Ministerstvo životního prostředí, Odbor
posuzování vlivů na životní prostředí a integrované
prevence
Vršovická 1442/65, 100 10 Praha 10
datová schránka: 9gsaax4

VYJÁDRĚNÍ K ZÁMĚRU MODERNIZACE TRAŤOVÉHO ÚSEKU NYMBURK – LYSÁ NAD LABEM (OV1279)

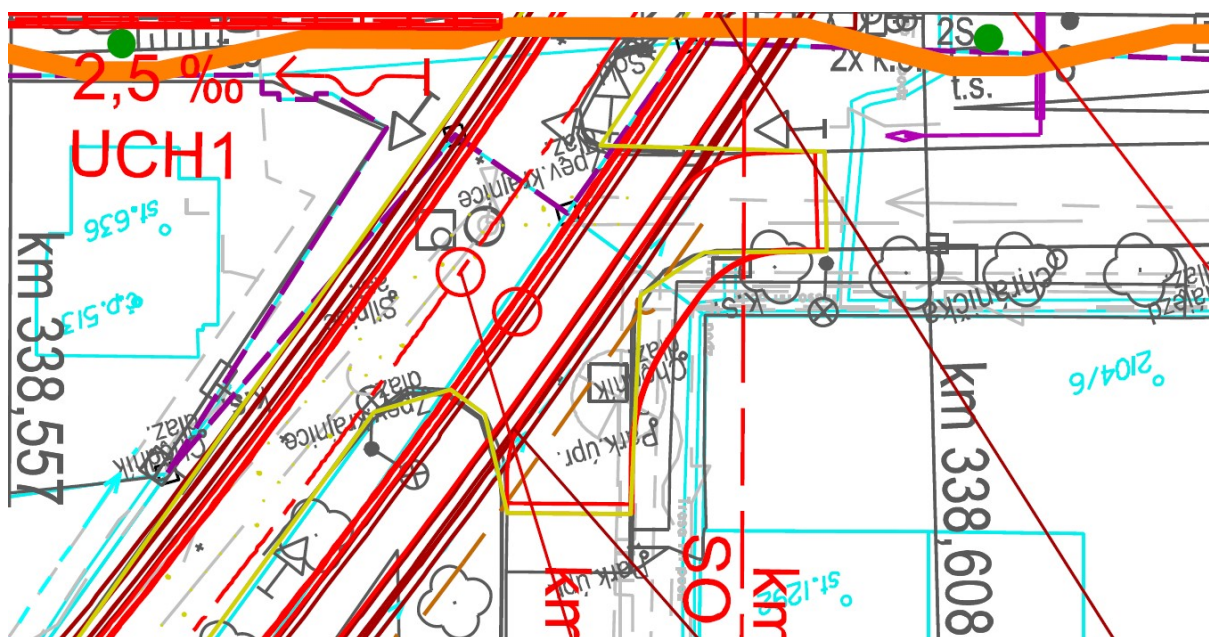
Z přiloženého obrázku, viz výše, je zjevné, že nároží Dvorecká-Dvořákova nesplňuje parametry pro uliční komunikace.

Mj. v nejužším místě neodpovídá šířka vozovky a prakticky absentuje chodník. Ulice je přitom využívána nejen rezidenty, ale i pro přístup (nejen) na přilehlé polnosti a zajiždí na ni mj. četná zemědělská technika s mechanizací.
